別添 1

No.	図面	位置	系統	流体	機器 AC-001～006	配管 AC-101～107 ダクト AC-201～206	制気口・ガラリ・チャンバー・バルブリスト AC-007～010	質疑	回答
-1	AC-202	X12-X13,Y6-Y7	ACP-1-3-1 図書広場	床SA		床吹出で以降建築工事 (AC-201)	記載無し (AC-007)	意匠図では床仕上OA-2で床吹出し仕様ではありません。床吹出でなければ機器仕様、ダクト平面、制気口等をご指示下さい。 床吹出の場合は仕上番号、ダクト平面、床吹出口数量をご指示下さい。	床吹出しとし、設備工事としてください。 入札時点では、設計書（金抜き）の数量を正として工事費を算出してください。 契約後に別途協議いたします。
-2	AC-202	X12-X13,Y9-Y10	ACP-1-3-1 図書広場	床SA		床吹出で以降建築工事 (AC-201)	記載無し (AC-007)	意匠図では床仕上OA-2で床吹出し仕様ではありません。床吹出でなければ機器仕様、ダクト平面、制気口等をご指示下さい。 床吹出の場合は仕上番号、ダクト平面、床吹出口数量をご指示下さい。	床吹出しとし、設備工事としてください。 入札時点では、設計書（金抜き）の数量を正として工事費を算出してください。 契約後に別途協議いたします。
-3	AC-202	X6-X7,Y10-Y11	ACP-1-5-1 教職員室スペース	床SA		床吹出で以降建築工事 (AC-201)		意匠図では床仕上OA-1で床吹出し仕様ではありません。床吹出でなければ機器仕様、ダクト平面、制気口等をご指示下さい。 床吹出の場合は仕上番号、ダクト平面をご指示下さい。	床吹出しとし、設備工事としてください。 吹出し口数量：41箇所 サイズ：220φ
-4	AC-202	X9,Y9-Y10	ACP-1-5-7 教職員室コモンズ	床SA		床吹出で以降建築工事 (AC-201)		意匠図では床仕上OA-1で床吹出し仕様ではありません。床吹出でなければ機器仕様、ダクト平面、制気口等をご指示下さい。 床吹出の場合は仕上番号をご指示下さい。	床吹出しとし、設備工事としてください。 吹出し口数量：45箇所 サイズ：220φ

別添6

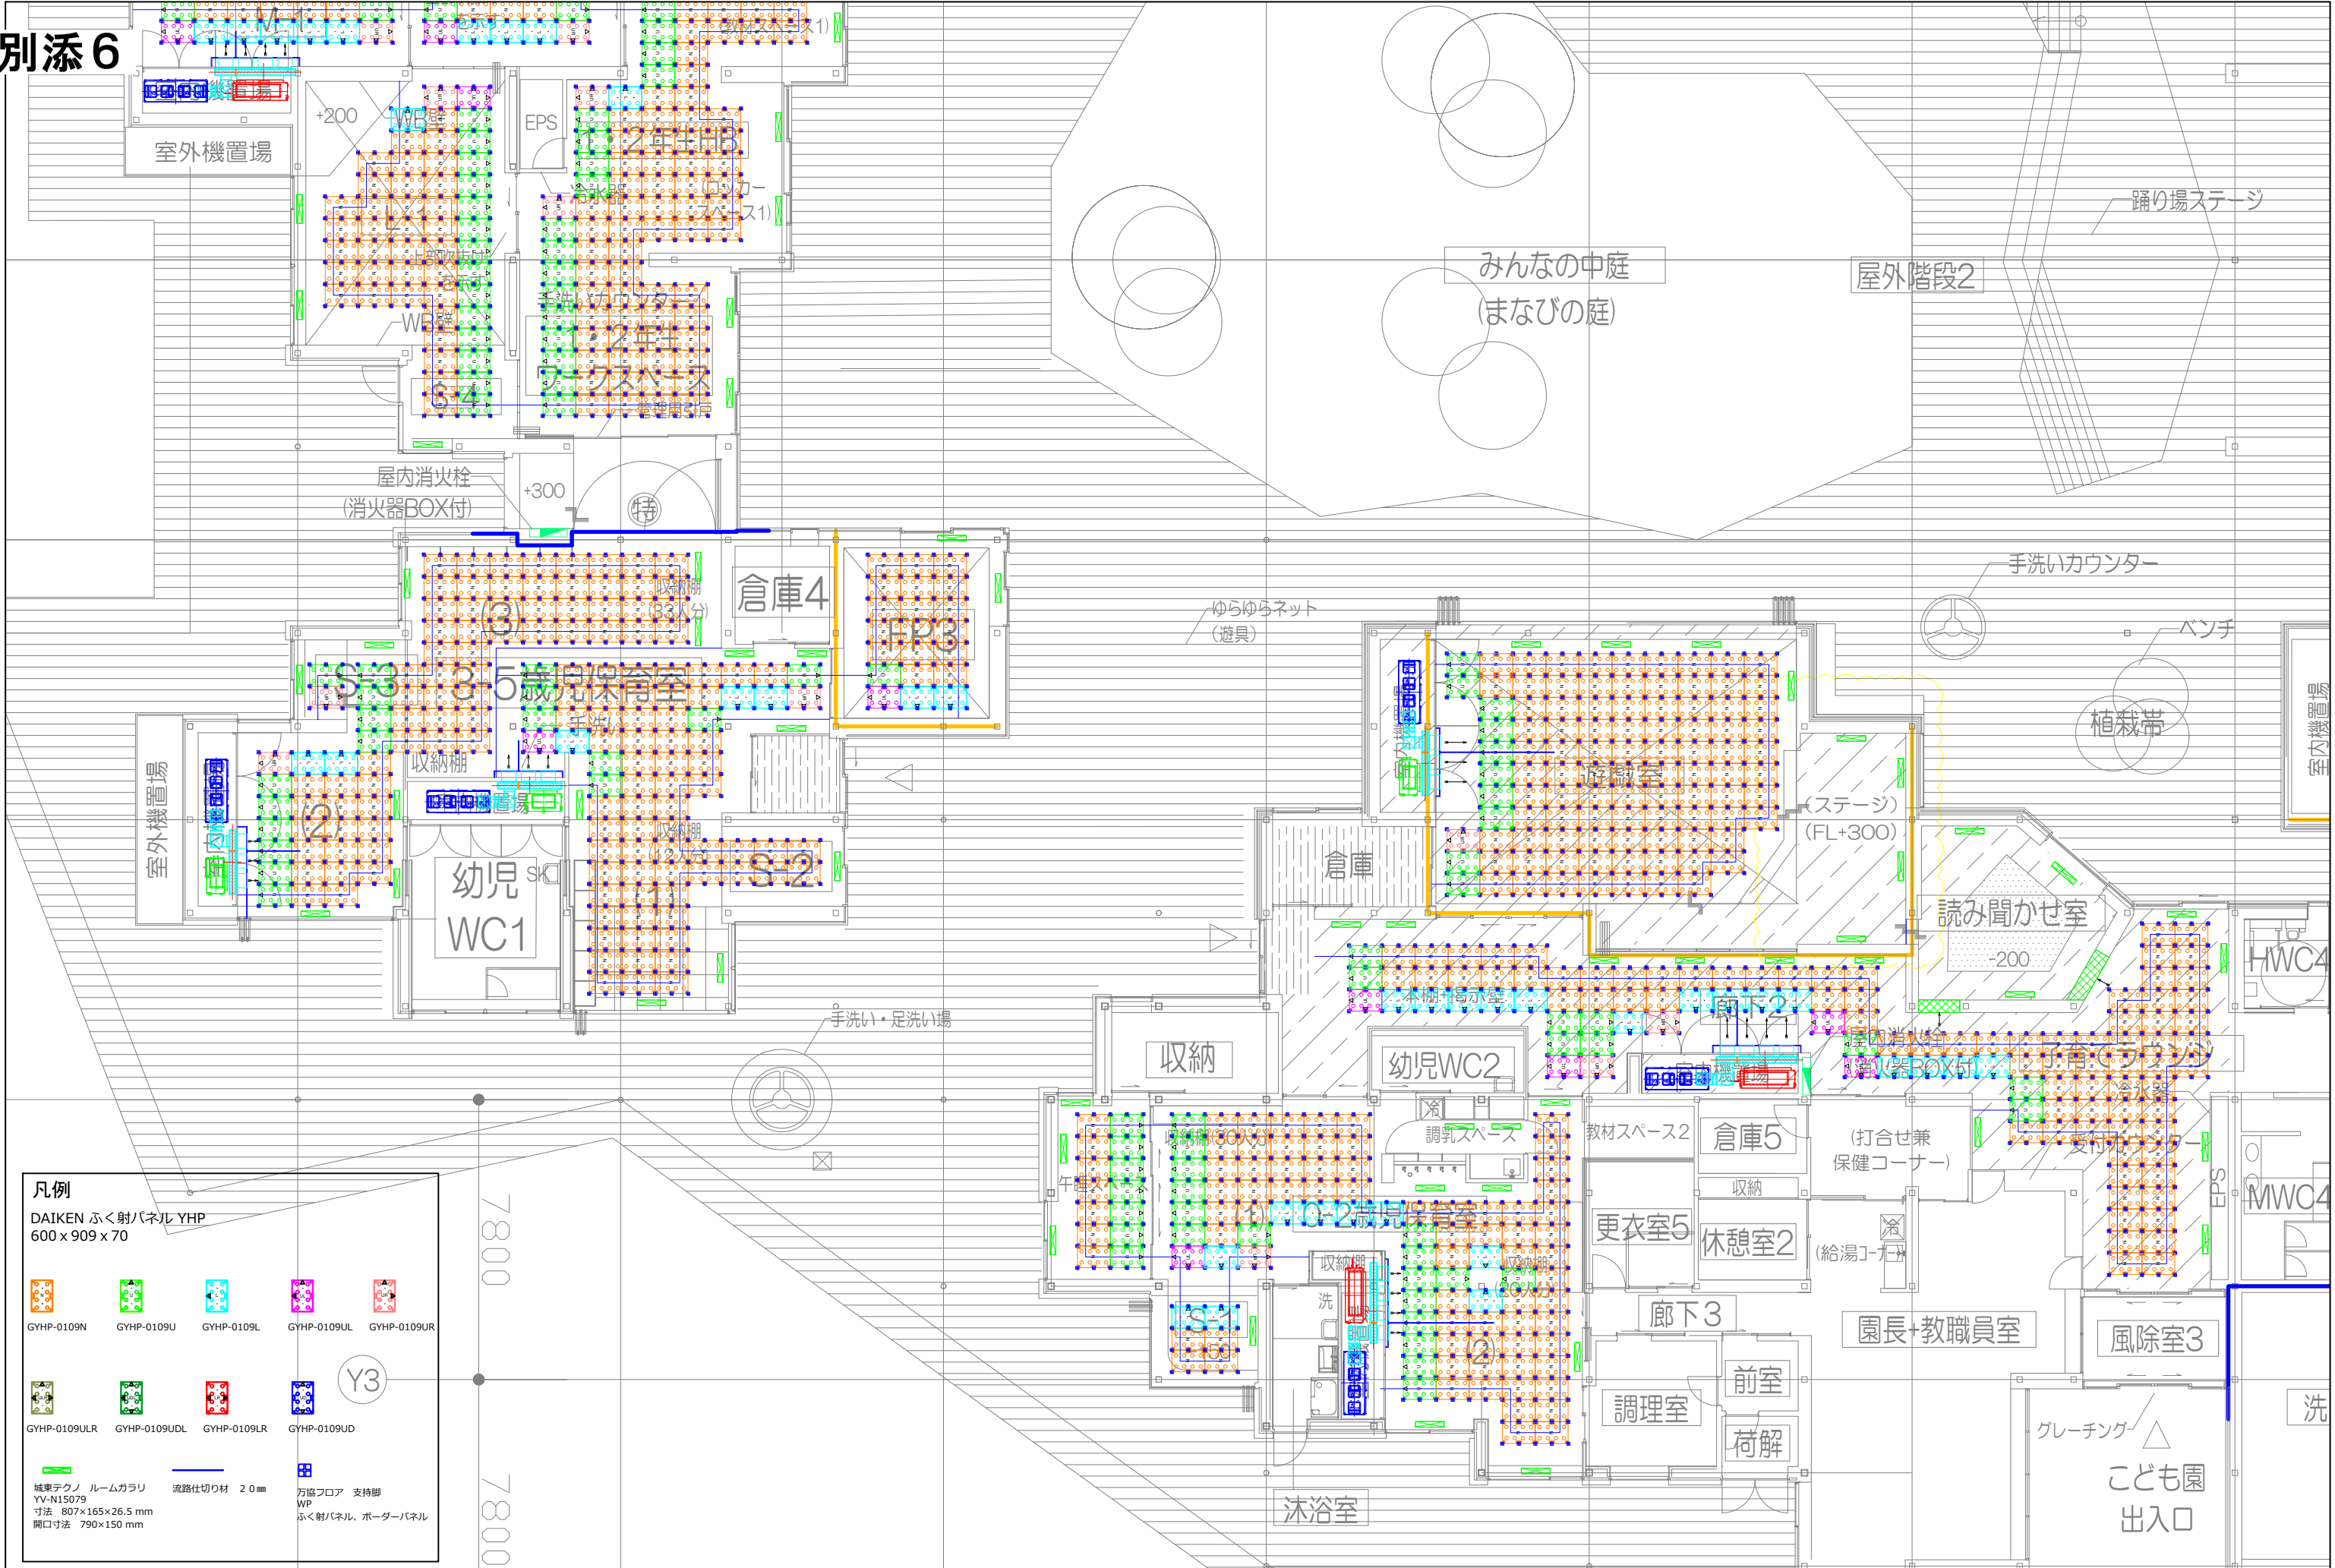
-5	AC-202	X4-X5,Y9-Y10	ACP-1-6-3? コミュニティラウンジ	床SA		床吹出で以降建築工事 (AC-201)	記載無し (AC-007)	意匠図では床仕上OA-2で床吹出し仕様ではありません。床吹出でなければ機器仕様、ダクト平面、制気口等をご指示下さい。 床吹出の場合は仕上番号、ダクト平面、床吹出口数量をご指示下さい。	床輻射エリアとなります。 別添6を参照してください。
-6	AC-202	X3-X4,Y9-Y10	ACP-1-7-1 3・4年生ワークスペース	床SA			記載無し (AC-007)	制気口リストに記載がございません。設計内容が不明なのでご指示下さい。	床輻射エリアとなります。 別添6を参照してください。
-7	AC-202	X2-X3,Y8-Y9	ACP-1-7-2 1・2年生ワークスペース	床SA			記載無し (AC-007)	制気口リストに記載がございません。設計内容が不明なのでご指示下さい。	床輻射エリアとなります。 別添6を参照してください。
-8	AC-202	-X1,Y7-Y8	ACP-1-7-2 1・2年生ワークスペース	床SA			記載無し (AC-007)	制気口リストに記載がございません。設計内容が不明なのでご指示下さい。	床輻射エリアとなります。 別添6を参照してください。
-9	AC-202	X1-X2,Y4-Y5	ACP-1-8-1 3～5歳児保育	床SA			記載無し (AC-007)	制気口リストに記載がございません。設計内容が不明なのでご指示下さい。	床輻射エリアとなります。 別添6を参照してください。
-10	AC-202	X4-X5,Y5-Y6	ACP-1-8-2 遊戯室	床SA			記載無し (AC-007)	制気口リストに記載がございません。設計内容が不明なのでご指示下さい。	床輻射エリアとなります。 別添6を参照してください。
-11	AC-202	X4-X5,Y3-Y4	ACP-1-8-3 0～2歳児保育	床SA			記載無し (AC-007)	制気口リストに記載がございません。設計内容が不明なのでご指示下さい。	床輻射エリアとなります。 別添6を参照してください。

別添 7

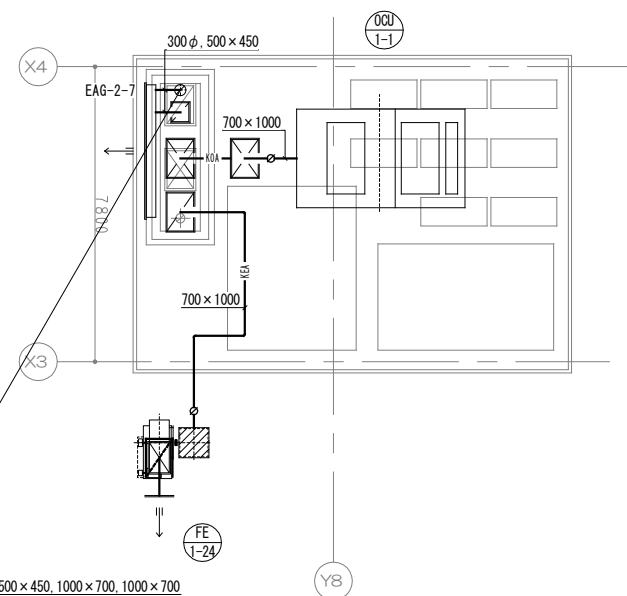
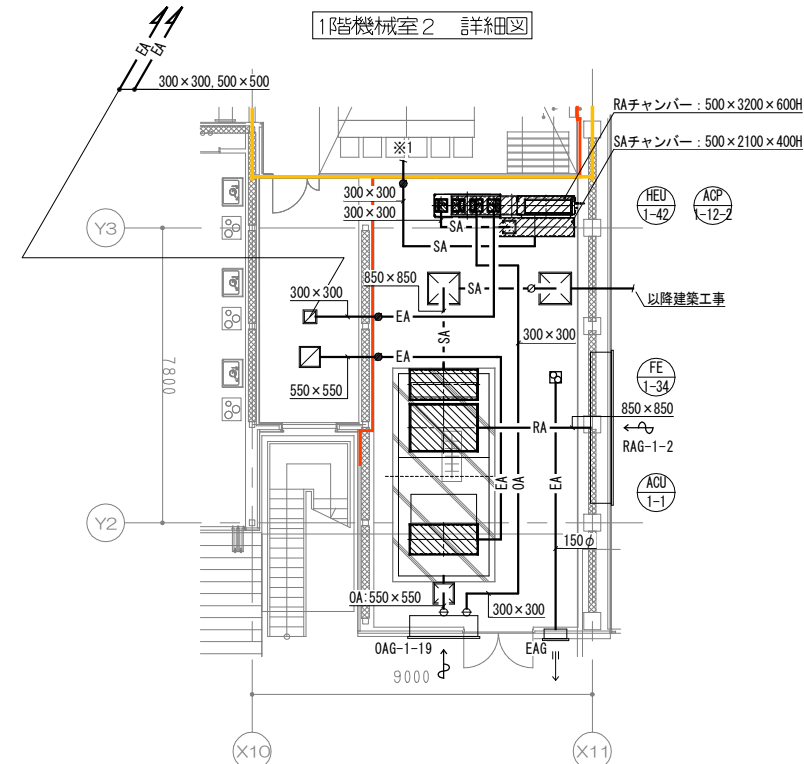
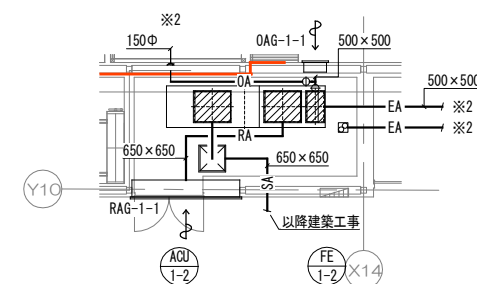
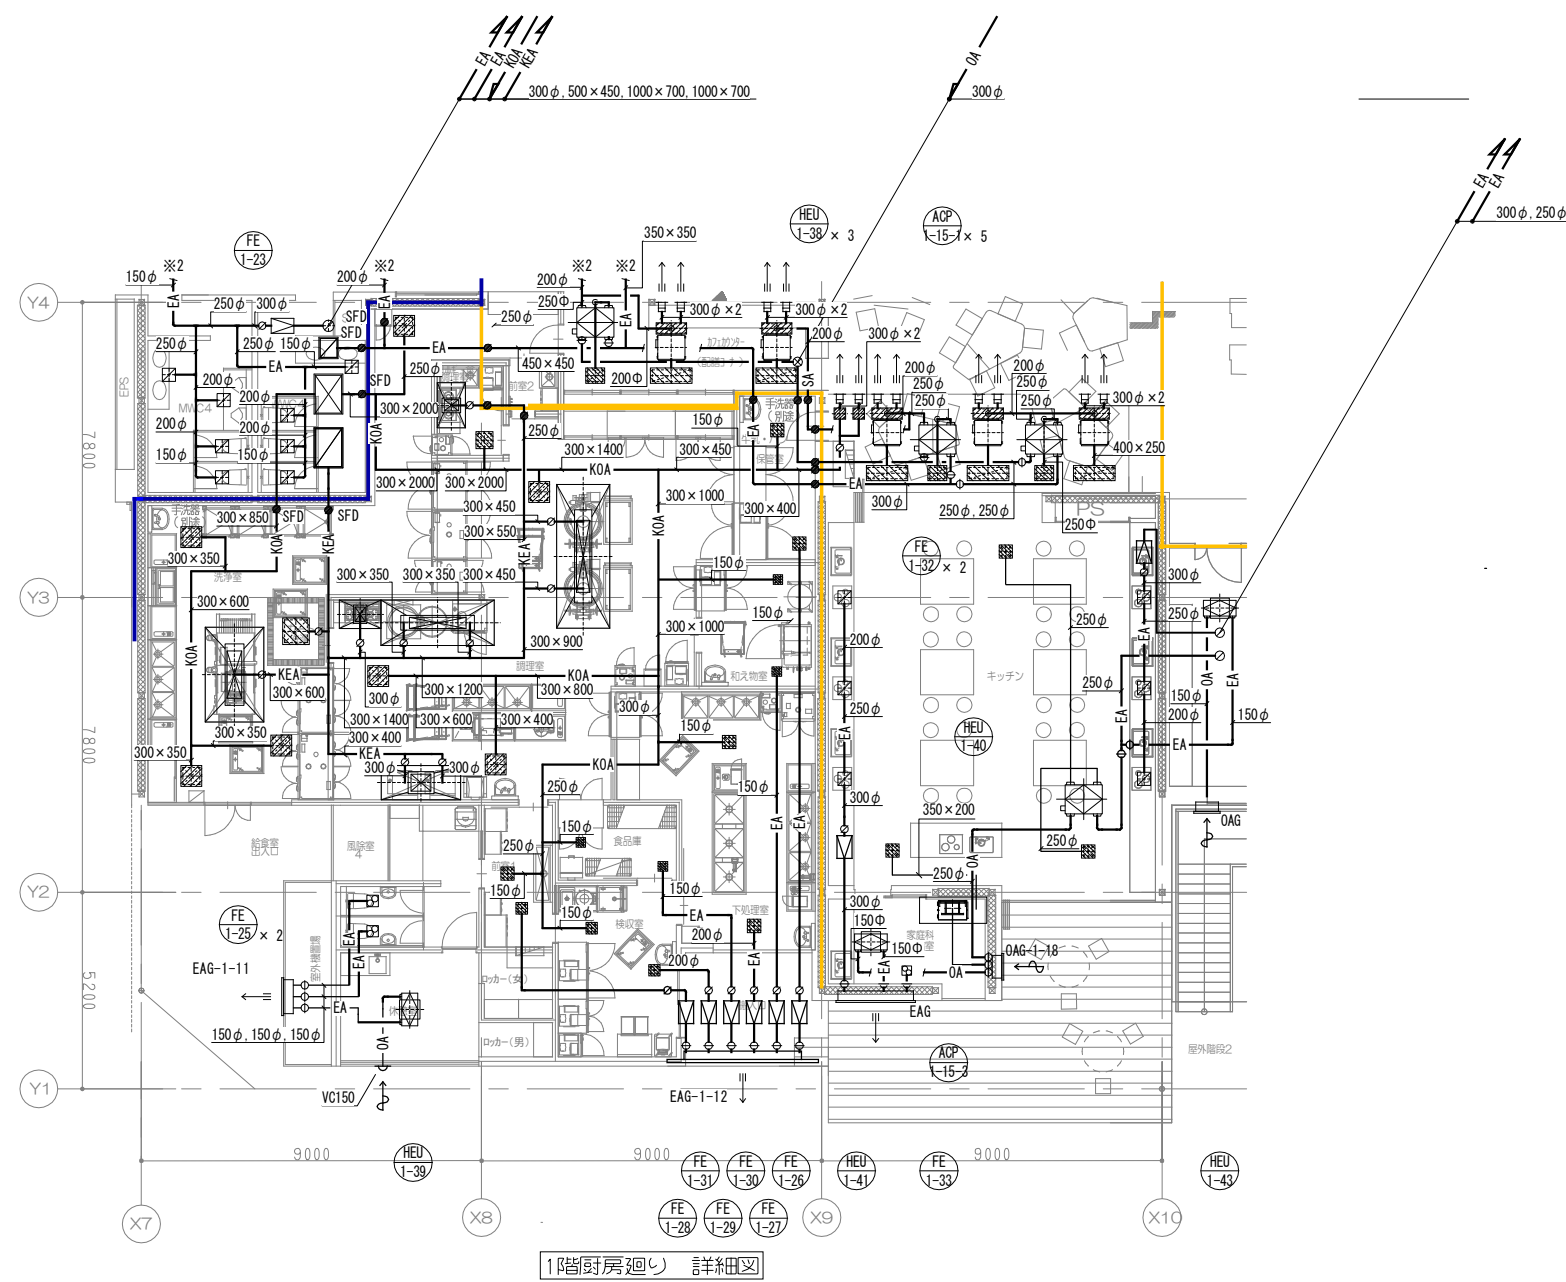
No.	図面	位置	系統	流体	機器 AC-001～006	配管 AC-101～107 ダクト AC-201～206	制気口・ガラリ・チャンバー・バルブリスト AC-007～010	質疑	回答
-26	AC-202	X11-X13,Y11-Y12	HEU-1-2 ものづくり工房	SA		VD1箇所 (AC-202)		平面図には単独SA系統にVDの表記がありますが、必要と考えて宜しいでしょうか。ご指示ください。	VDで計上されております。 入札時点では、設計書（金抜き）の数量を正として工事費を算出してください。 契約後に別途協議いたします。
-27	AC-202	X10-X11,Y10-Y12	HEU-1-4 アート&クラフト	SA		VD1箇所 (AC-202)		平面図には単独SA系統にVDの表記がありますが、必要と考えて宜しいでしょうか。ご指示ください。	VDで計上されております。 入札時点では、設計書（金抜き）の数量を正として工事費を算出してください。 契約後に別途協議いたします。
-28	AC-202	X9-X10,Y11-Y12	HEU-1-6 会議室		2台(AC-003)	1台(AC-202)		金抜き設計書は2台ですが平面図を正として宜しいでしょうか。ご指示下さい。	入札時点では、設計書（金抜き）の数量を正として工事費を算出してください。 契約後に別途協議いたします。
-29	AC-202	X9-X11,Y11-Y12	HEU-1-6 会議室	EA		CD図示無し (AC-202)		EAG-1-3接続部は、ダクト系統図に無い、CDを見込むものとみて宜しいでしょうか。	入札時点では、設計書（金抜き）の数量を正として工事費を算出してください。 契約後に別途協議いたします。
-30	AC-202	X11-X12,Y6-Y7	HEU-1-7 図書広場	OA・EA		共にAC-202 300×300（要領図） 350×350（平面図）		平面図を正と考えて宜しいでしょうか。ご指示下さい。	平面図を正としてください。
-31	AC-202	X12-X13,Y9-Y10	HEU-1-7 図書広場	OA・EA		図示無し (AC-202)		平面図に図示がございません。ダクトルート及びサイズをご指示下さい。	別添7を参照してください。

別添 9

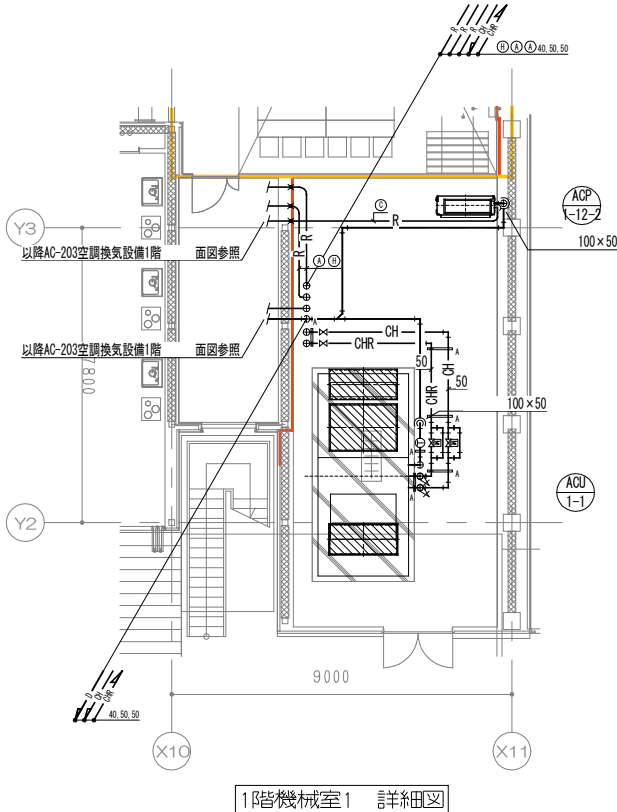
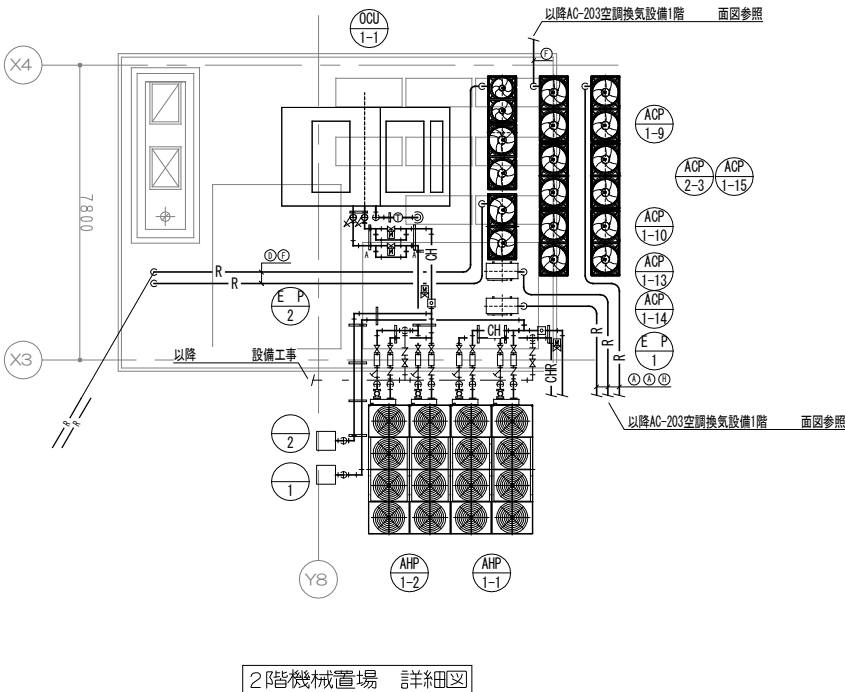
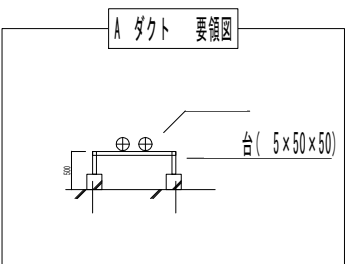
-145	AC-102	X10-X11,Y2-Y4	ACP-1-12-2	ドレン		図示無し (AC-102)		ビット図に図示がございません。配管ルートをご指示下さい。	別添9を参照してください。 なお、入札時点では、設計書（金抜き）の数量を正として工事費を算出してください。 契約後に別途協議いたします。。
-146	AC-106	X8-X9,Y2-Y3	AHP-1	ドレン		放流先不明 (AC-106)		放流先が不明です。直近の側溝へ放流するものとみて宜しいでしょうか。	宜しいです。
-147	AC-106	X8-X9,Y2-Y3	AHP-2	ドレン		放流先不明 (AC-106)		放流先が不明です。直近の側溝へ放流するものとみて宜しいでしょうか。	宜しいです。
-148	AC-102	X8-X9,Y3-Y4	ACU-1-1	ドレン		図示無し (AC-102)		ビット図に図示がございません。配管ルートをご指示下さい。	入札時点では、設計書（金抜き）の数量を正として工事費を算出してください。 契約後に別途協議いたします。。
-149	AC-102	X13-X14,Y10-Y11	ACU-1-2	ドレン		図示無し (AC-102)		ビット図に図示がございません。配管ルートをご指示下さい。	入札時点では、設計書（金抜き）の数量を正として工事費を算出してください。 契約後に別途協議いたします。。
-150	AC-106	X8-X9,Y3-Y4	OCU-1-1	ドレン		放流先不明 (AC-106)		放流先が不明です。直近の側溝へ放流するものとみて宜しいでしょうか。	宜しいです。
-151	AC-010		EXTP-1	冷温水			記載無し (AC-010)	膨張タンクまわりについてバルブリスト及び金抜き設計書に記載がございませんが、下記バルブ類を見込むものとみて宜しいでしょうか。 ・圧力計…1個 ・仕切弁 GV（鋳鉄製 10K）80A…1個 ・仕切弁 GV（青銅製 10K）20A…2個 ・空気抜き弁（青銅製 10K）20A…1個 ・フレキシブルジョイント FJ（合成ゴム製）20A…1個	入札時点では、設計書（金抜き）の数量を正として工事費を算出してください。 契約後に別途協議いたします。。
